Omgevingsvergunningsaanvraag – Provincie Oost-Vlaanderen

Ref. Omgevingsloket: OMV\_2023146806

## REPLIEK NA ADVIES STAD GENT

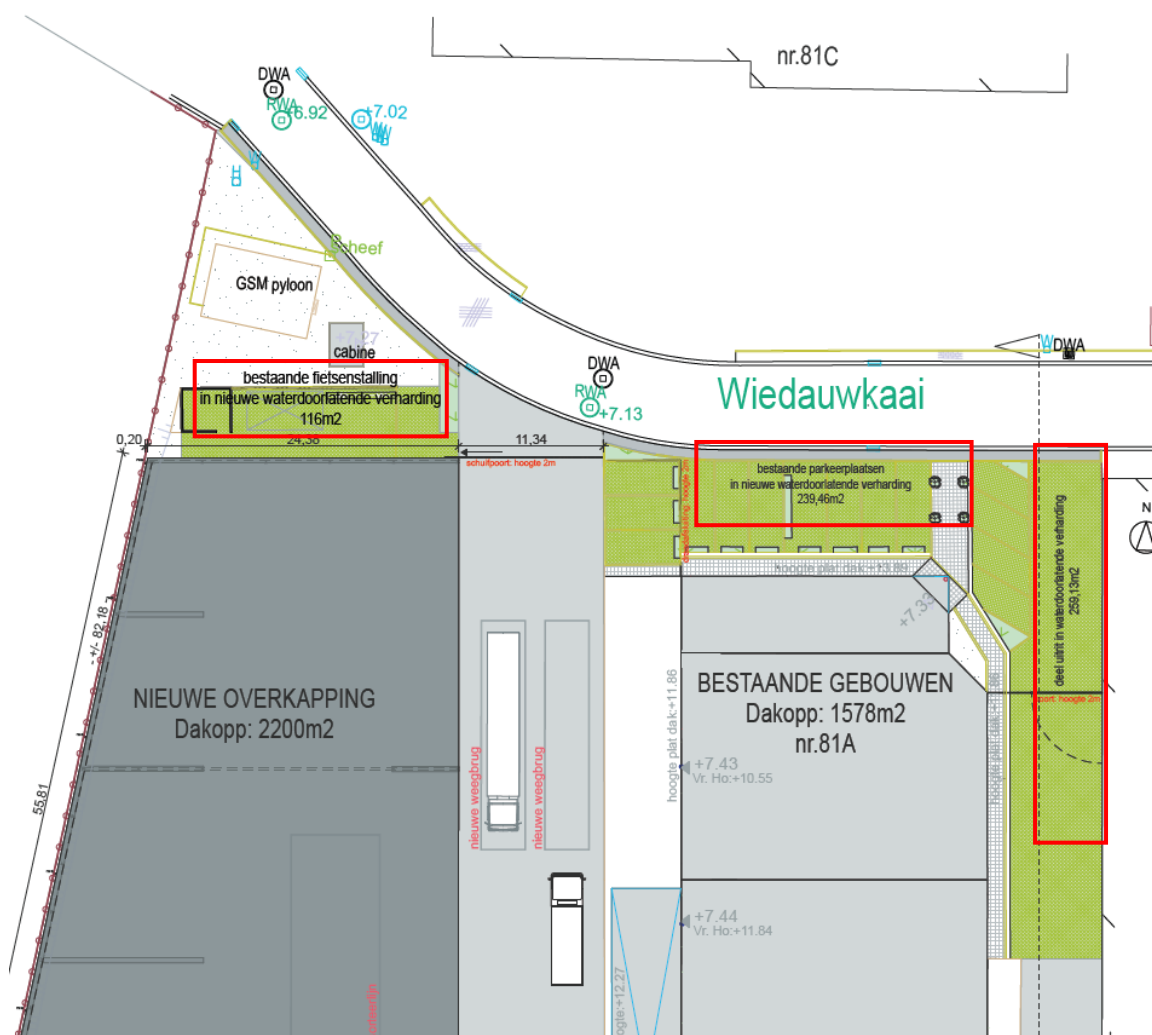
**10.** De zones waar containers met metaalafval en de zones waar vrachtwagens rijden met containers met metaalafval, manoeuvreren en eventueel tijdelijk stilstaan, moeten ook verhard zijn om het risico op verontreiniging te beperken. Het potentieel verontreinigd hemelwater van deze zones wordt afgevoerd naar een KWS-afscheider, en moet dus ook om die reden vloeistofdicht worden uitgevoerd.

De betonverharding wordt tot het maximale beperkt met het oog op het infiltratiebekken dat voorzien wordt. Meer verharding reduceren zou een compleet onwenselijk gevolg hebben dat ofwel de vrachtwagens niet meer veilig kunnen draaien, ofwel dat er geen opslag meer mogelijk is van de containers (gelet op het decretaal verplicht te vermijden risico op bodemverontreiniging), hoewel dit de hoofdactiviteit is van de inrichting, nl. containers aanvoeren, met het oog op sortering van afval.

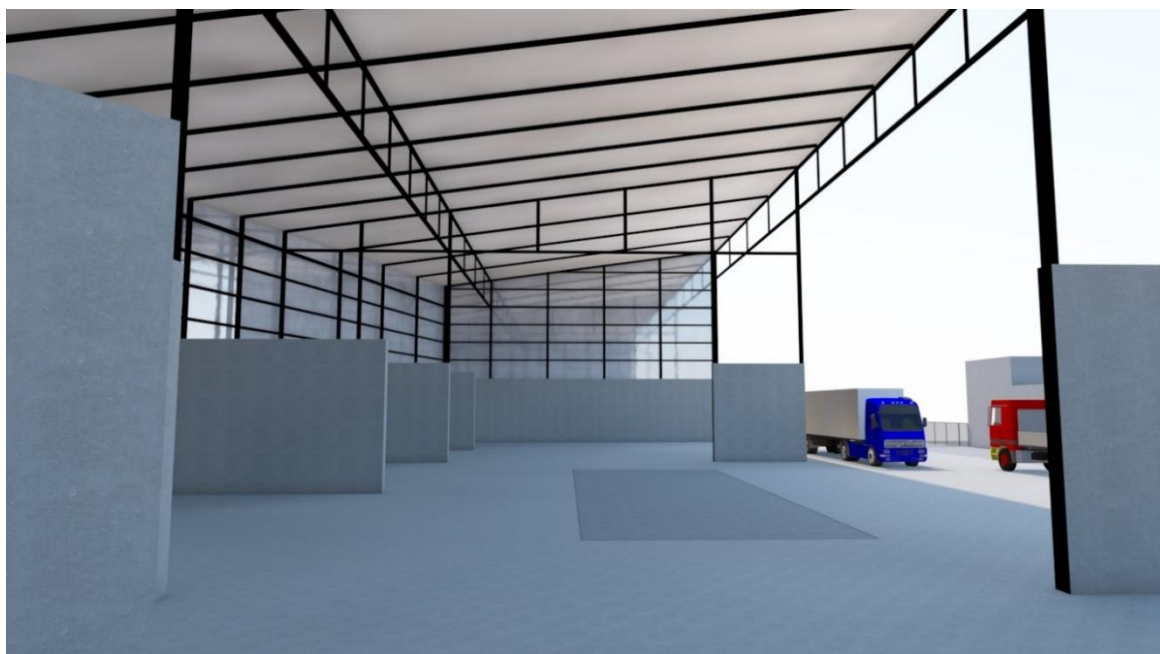
Zo zullen de **bestaande parkeerplaatsen in waterdoorlatende verharding** worden aangelegd (239,46 m<sup>2</sup>) en een **stuk van de uitrit naar de openbare weg**, vanaf de poort van de loods (259,13 m<sup>2</sup>) (plan BA\_Plaatsen van nieuwe overkapping – nieuwe verharding\_I\_N\_I\_Inplantingsplan nieuwe toestand).

Ten slotte, en dit na het overleg met stad Gent, heeft de aanvrager ook beslist om het deel van de site vooraan ter hoogte van de fietsenstalling ook in waterdoorlatende verharding aan te leggen, met voorstel om hier zelfs wat extra groen aan te planten.

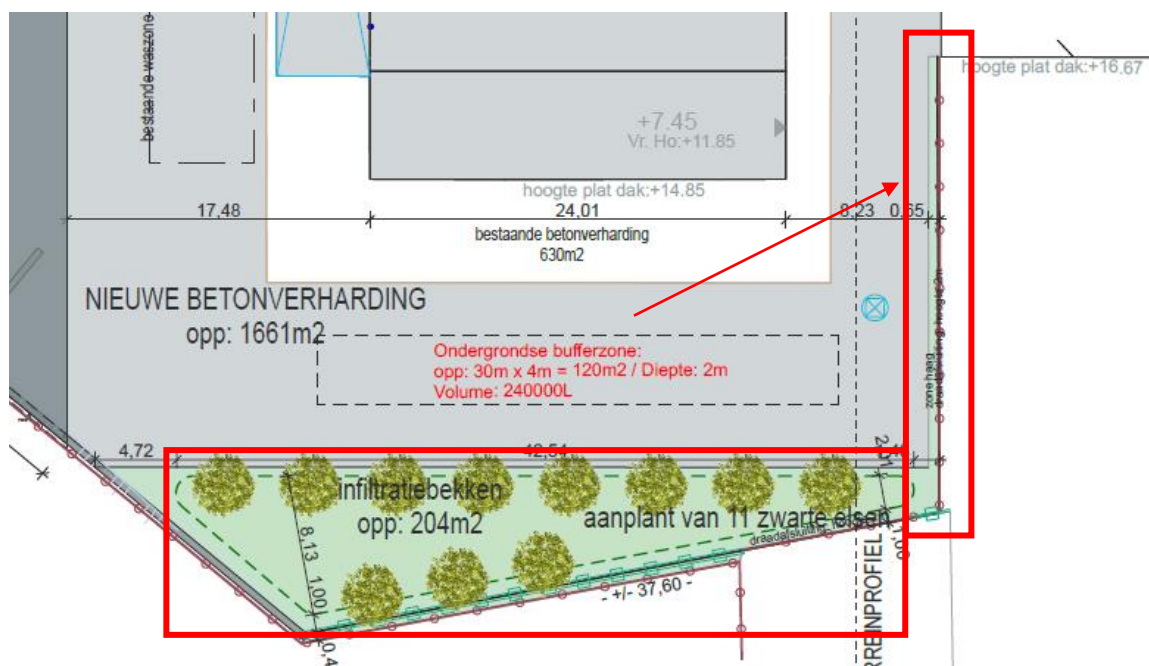
Daarnaast merkt zij op dat een rij populieren verdwenen is in de periode 2017 – 2018. Zij stelt voor om nieuwe bomen aan te planten in de rand van het te voorziene onverharde infiltratiebekken.

18. Toch wil de aanvrager in de mate van het mogelijk nog verder tegemoet komen aan de bezwaren van de stad en voorziet zij een **extra haag vanaf het infiltratiebekken**, langs de perceelsgrens tot aan de loods op het perceel nr. 406C2 (plan BA\_Plaatsen van nieuwe overkapping – nieuwe verharding\_I\_N\_I\_Inplantingsplan nieuwe toestand). De haag doortrekken tot aan de straat heeft weinig zin gelet op de loods die op het perceel nr. 406C2 staat en dit reeds een afscheiding creëert tussen de percelen. Een haag plaatsen tegen de loods heeft ook weinig kans om te overleven gelet op het gebrek aan zonlicht.

Na het overleg met de stad Gent werd bijkomend ook nog waterdoorlatende verharding en extra groen voorzien ter hoogte van de fietsenstalling.
